変更記載事項

平成26年12月5日

建具鉄板塞ぎ平面図 S=1/20

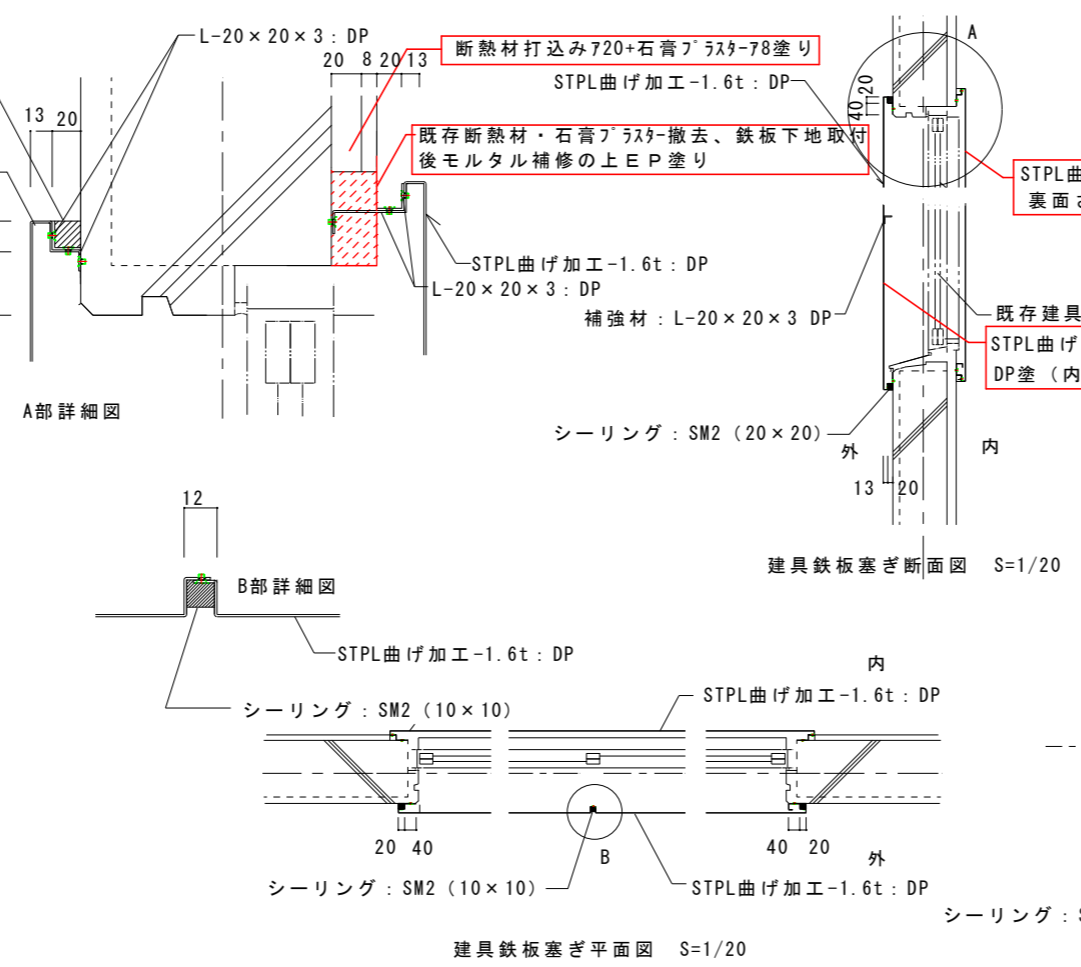
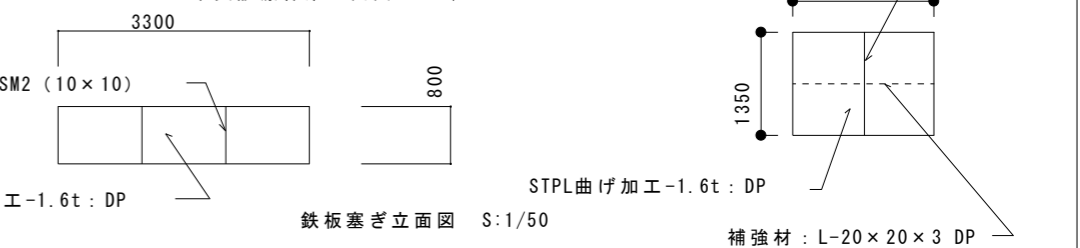
No	図面番号	変更前	変更後
1	D-04	中央診療棟建具鉄板塞ぎ 外部側鉄板の裏面の仕上げ→記載無	中央診療棟建具鉄板塞ぎ 外部側鉄板の仕上げ→内外面ともDP塗り
2	D-04	中央診療棟建具鉄板塞ぎ 室内側鉄板の裏面の仕上げ→記載無	中央診療棟建具鉄板塞ぎ 室内側鉄板の仕上げ→表面はDP塗、裏面さび止めのみ
3	D-04	中央診療棟建具鉄板塞ぎ 鉄板を取りつける既存外壁の室内側の下地、及び仕上げ→既存仕上げ記載無	中央診療棟建具鉄板塞ぎ 鉄板を取りつける既存外壁の室内側の下地、及び仕上げ →断熱材ア20打込み+石膏プラスターア8塗り
4	D-04	中央診療棟建具鉄板塞ぎ 室内側鉄板の取付方法→記載無	中央診療棟建具鉄板塞ぎ 室内側鉄板の取付方法 →既存断熱材、石膏プラスター撤去後鉄骨下地取付の上モルタル補修EP塗り
5	D-08	渡り廊下③ 天井仕上げ→化粧石膏ボード	渡り廊下③ 天井仕上げ→岩綿吸音板
6	D-10	渡り廊下② アルミサッシ AW-12の個数→11個	渡り廊下② アルミサッシ AW-12の個数→17個
